改善箇所説明図

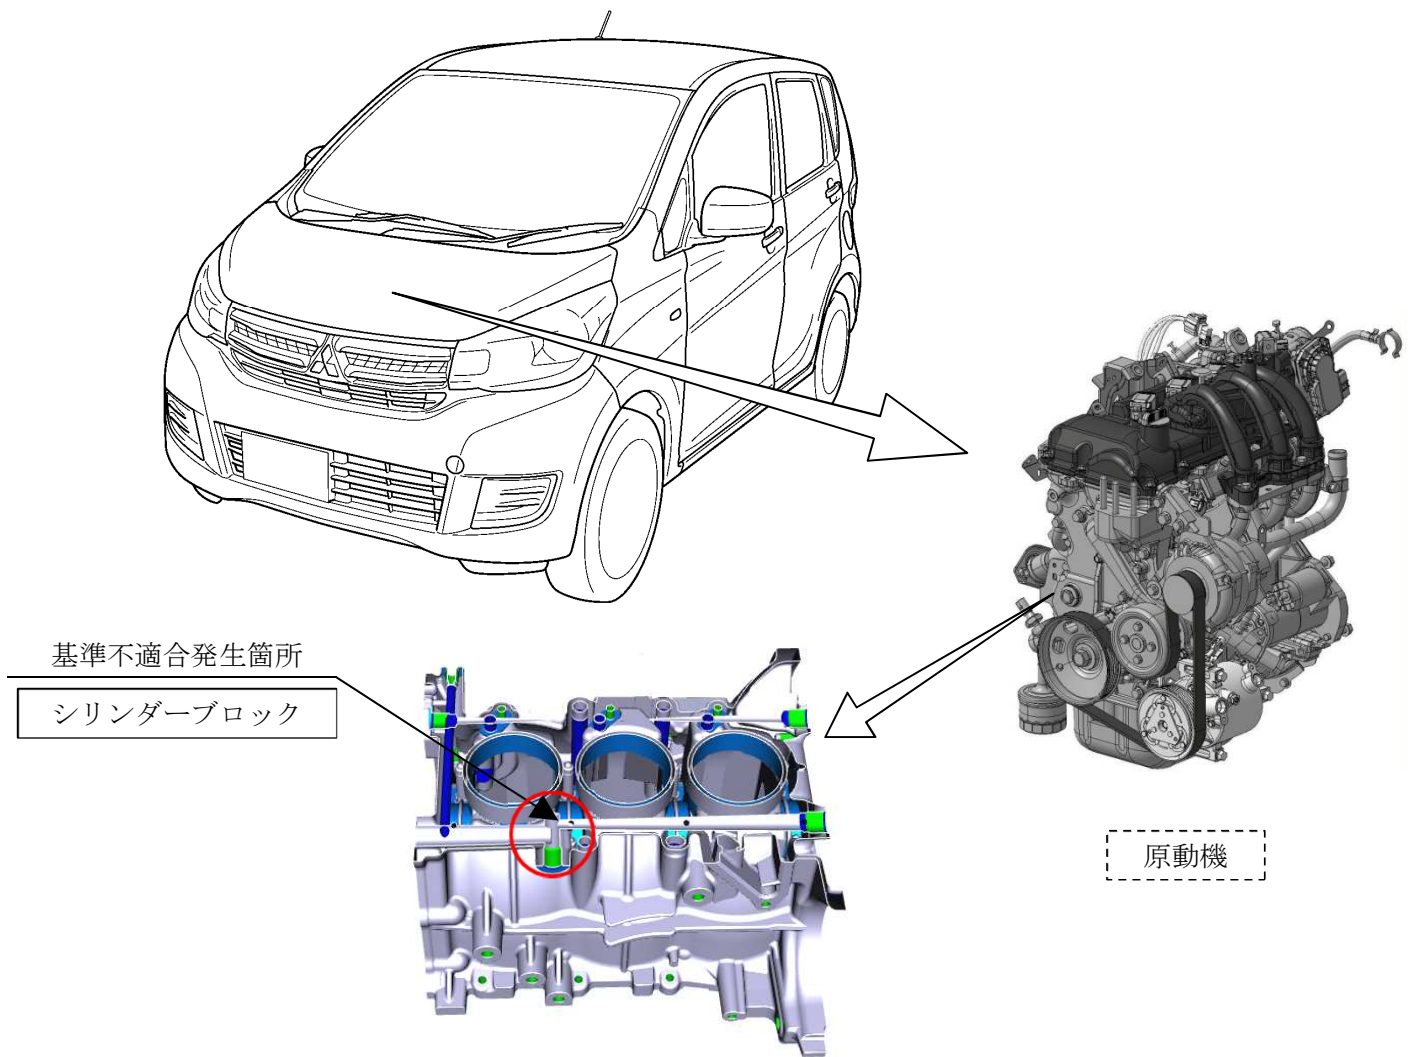
原動機のシリンダーブロックにおいて、鋳造型の中子がずれたまま鋳造されたため、オイル通路が完全に貫通していないものがある。そのため、オイル供給不足によりクランクシャフトのジャーナルメタルが焼き付き、異音が発生し、最悪の場合、原動機が焼き付くおそれがある。

全車両、シリンダーブロックの製造ロットを確認のうえ、該当するものは、オイル通路の貫通状態を確認し、未貫通または一部閉塞している場合は原動機を良品と交換する。
